**UNIVERZITA PALACKÉHO V OLOMOUCI**  
**Křížkovského 511/8, 771 47 OLOMOUČ**

č.j.: 049/PJ/OVZ/2025

**Věc: Vysvětlení, změna, doplnění zadávací dokumentace č. 6**

K veřejné zakázce na stavební práce s názvem: „**UPOL – Rekonstrukce sportovní haly UP v Olomouci**“, zadávané v nadlimitním režimu v otevřeném řízení, uveřejněné ve Věstníku veřejných zakázek pod evid. č.: **Z2025-012675**, Vám v souladu se zákonem č. 134/2016 Sb., o zadávání veřejných zakázek, v účinném znění (dále jen „Zákon“) sdělujeme následující vysvětlení, změnu a doplnění zadávací dokumentace:

Např. svítidla s označením N1:

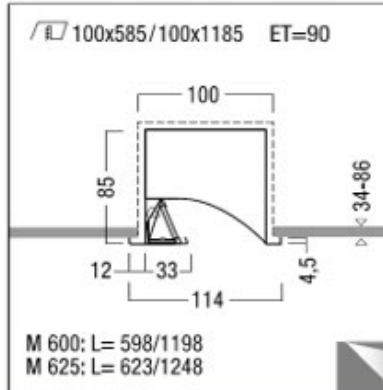
V projektové dokumentaci silnoproudu v části knihy svítidel dochází duplikaci označení svítidla N1, N2 a N3. Jednou se jedná o svítidla standartního svícení a jednou se jedná o svítidla nouzového osvětlení.

Ve výkazu výměr pak tyto svítidla nejsou nijak oddělena a není teda jasné, které svítidlo má být oceněno pod položkami svítidel N1 až N3.

Žádáme zadavatele o sjednocení označení svítidel a žádáme o kontrolu výměr těchto svítidel.

Byla provedena úprava výkazu výměr v části D.1.4.7. SILNOPROUD. Položka č. 60 pro svítidla N1 byla rozdělena a byl upraven počet kusů. Byla doplněna pol. č. 60a – svítidla N1 nouzová.

Svítlidla N2 jsou pouze standartní, u nouzového osvětlení N2 se jedná pouze o luminiscenční tabulku. Položka pro svítidla N3 č. 61 byla rozdělena a byl upaven počet kusů. Přidána pol. č. 61a pro svítidla N3 nouzová.

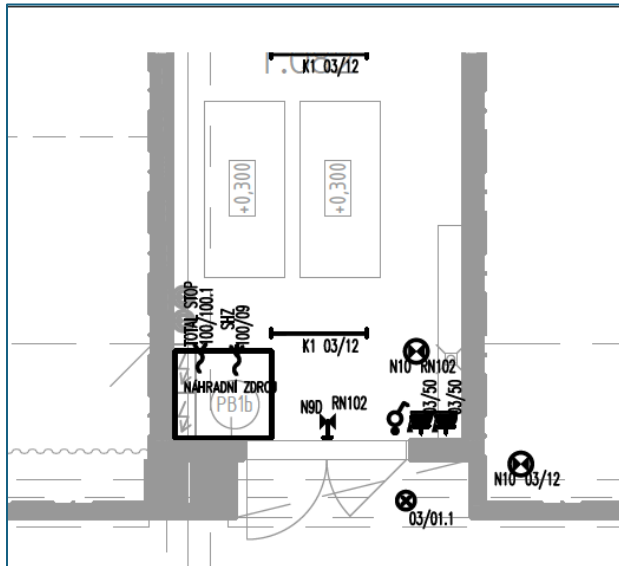
Ve výkazu výměr je uvedena položka:

doba zálohování 30 minut, samostatný požární úsek,  
motory 15 kW/400V

K této položce je v technické zprávě uvedeno pouze:

Není potřeba žádná záloha. Čerpadla navržené technologie jsou s diesel motorem.

Ve výkazu výměr, v části D.1.4.7. SILNOPROUD, byla zrušena položka č. 365. Byla opravena dokumentace této části a to výkresy D.1.4.7.b.02\_a. PUDORYS 1.NP - 1.CAST a D.1.4.7.b.03\_a. PUDORYS 1.NP - 2.CAST a technická zpráva D.1.4.7.a.01\_a. TECHNICKÁ ZPRAVA.

V půdoryse hlavní strojovny SHZ:

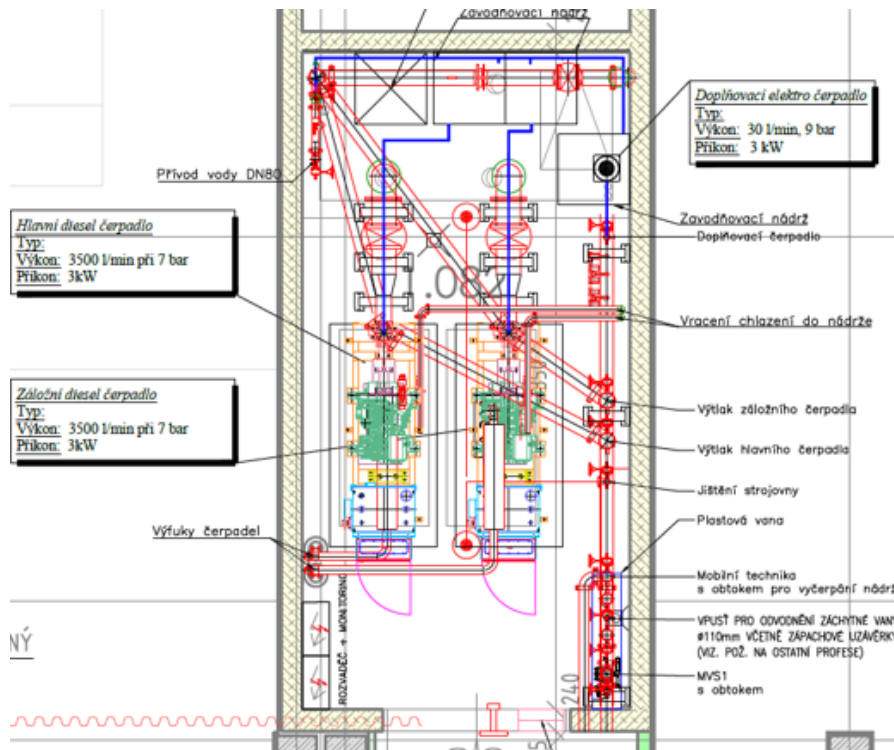
Z výše uvedeného nelze postavit relevantní ocenění záložního zařízení pro napájení SHZ. Dále to z půdorysu strojovny SHZ vypadá, že umístění záložního zdroje není koordinováno s ostatními komponenty. Dle půdorysu silnoproudu má být záložní zdroj v místě, kde je umístěn rozvaděč a monitoring. Uchazeč tímto žádá o doplnění podrobnějšího popisu požadovaného zdroje a zkoordinování umístění všech technologií v místnosti 1.082.
